Parc éolien du Granit

Dossier n° 3211-12-187

Étude d'impact sur l'environnement

Volume 3 : Réponses aux questions et commentaires

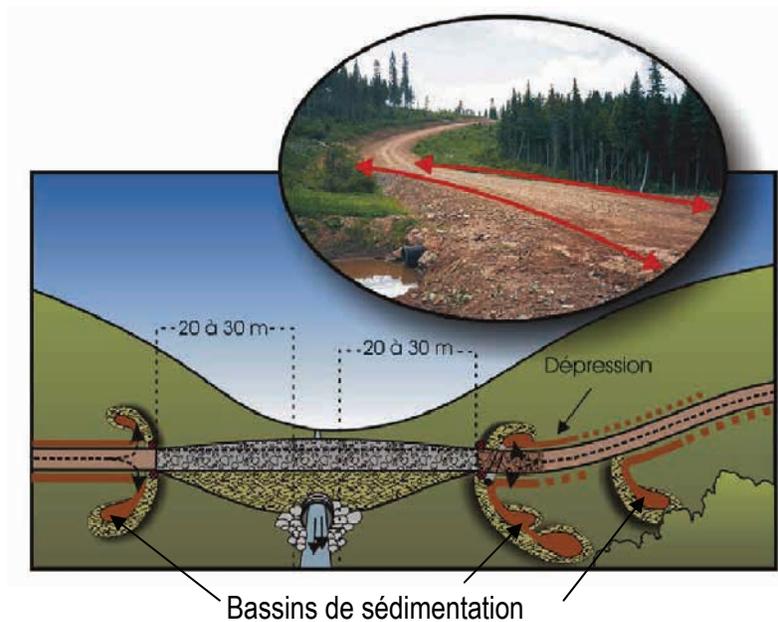
- QC 17** La présence de la grive de Bicknell a été enregistrée lors des inventaires pour le parc éolien de Saint-Robert-Bellarmin (2006-2007 et 2010). Étant donné l'importance de cette espèce désignée vulnérable au Québec ainsi que la présence potentielle de ses habitats de prédilection dans le domaine du parc éolien, l'initiateur de projet doit effectuer un inventaire de la grive de Bicknell en période de reproduction, soit en juin, dans le respect d'un protocole d'inventaire qui sera émis prochainement par le MRNF et qui sera basé sur celui du Service canadien de la Faune (SCF) d'EC. Il est important que chaque emplacement d'éoliennes soit couvert par une station d'écoute avec repasse de chant. De plus, l'inventaire des passereaux qui devrait être fait en même temps que l'inventaire de la grive (avec le protocole d'inventaire des oiseaux du SCF) permettra également de connaître les occurrences des espèces en situation précaire de responsabilité provinciale. L'initiateur devra s'assurer d'obtenir les derniers protocoles à jour en ces domaines. Il devra également fournir une carte illustrant les parterres de coupes forestières pour l'ensemble du domaine.

RQC 17 Lors de discussions avec les représentants du MRNF, il a été convenu qu'un inventaire additionnel est non requis, puisque le secteur prévu pour l'implantation des éoliennes du parc éolien du Granit est composé de nombreux parterres de coupe en régénération feuillue ou mélangée (carte 6.3A à l'annexe B; K. Lescop-Sinclair, MRNF, courriel du 15 mai 2012, joint en annexe D). À quelques endroits, une régénération résineuse basse est présente tout comme quelques peuplements résineux isolés n'ayant pas été coupés (figure 1). Le secteur d'implantation des éoliennes est donc peu propice pour la grive de Bicknell. Les sites d'implantation des éoliennes sont situés à une altitude qui varie de 610 à 690 m.

Figure 3 Orthophotographie du secteur d'implantation des éoliennes du parc éolien du Granit (2009)

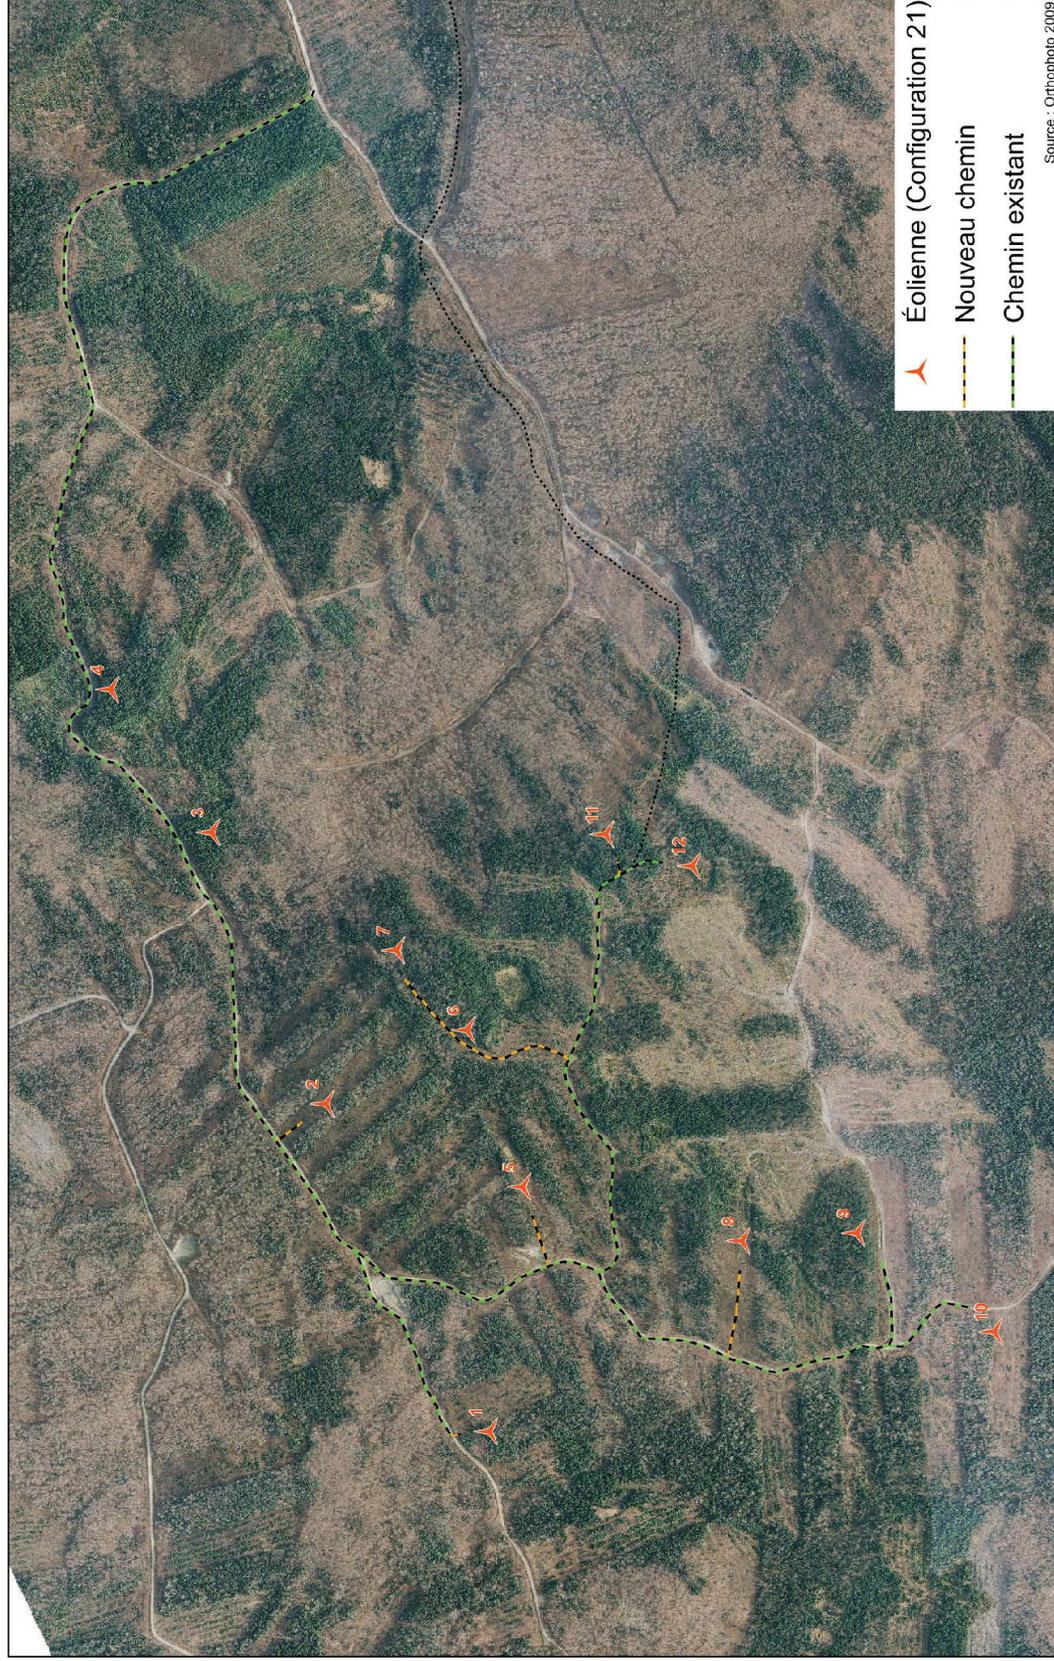
- **évaluer le nombre de couples nicheurs potentiellement affectés par les pertes et modifications d'habitat;**
- **évaluer également les pertes d'habitat potentiel pour ces espèces. L'initiateur devrait définir et localiser les habitats potentiels pour toutes les espèces en péril dans la zone d'étude afin de quantifier les pertes et, le cas échéant, minimiser les pertes d'habitat reliées au projet (par exemple : modifier le tracé d'un chemin, déplacer une éolienne, etc.);**
- **présenter les résultats sous forme de carte(s), incluant la position des éoliennes.**

RQC 44 Le secteur d'implantation du projet est caractérisé par les activités forestières qui ont eu lieu dans les dernières années. La figure 3 présente une orthophotographie du secteur d'implantation du parc éolien. Les coupes forestières ne constituent généralement pas les habitats privilégiés par les espèces à statut particulier, bien que certaines espèces puissent utiliser temporairement les peuplements en régénération à un certain stade de développement. Afin de réduire au minimum les pertes d'habitats des espèces à statut particulier, l'initiateur portera une attention particulière, lors du micropositionnement, pour implanter lorsque ce sera possible les infrastructures dans les peuplements en régénération et éviter le plus possible les superficies de peuplements forestiers matures en périphérie.
